# ○ 小屋裏の界壁パネルの胴縁の仕様の不適合(遮音)

(別添2)

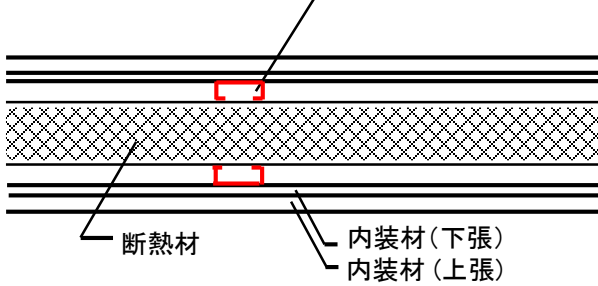
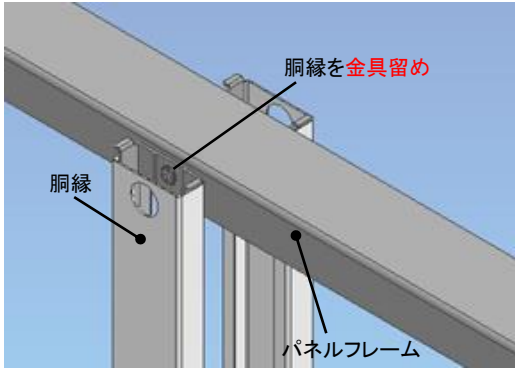
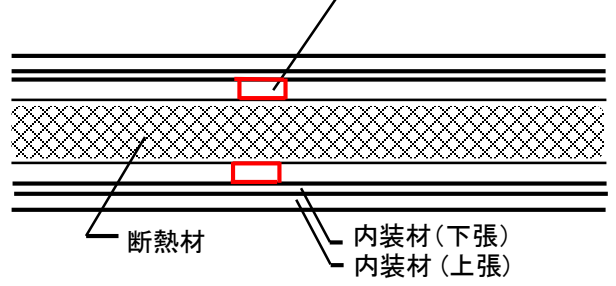
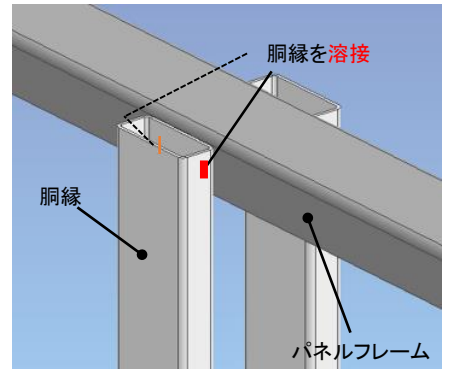
- 内装材(上張)(表面の材料)、内装材(下張)を固定する下地材である胴縁の断面が「C型鋼:開放断面」であるべきところ、「□型鋼:閉鎖断面」となっており、遮音構造に係る大臣認定仕様に**不適合**
- また、胴縁のパネルフレームへの固定は、**金物を介して固定すべきところ、溶接により固定**しており、同様に**不適合**
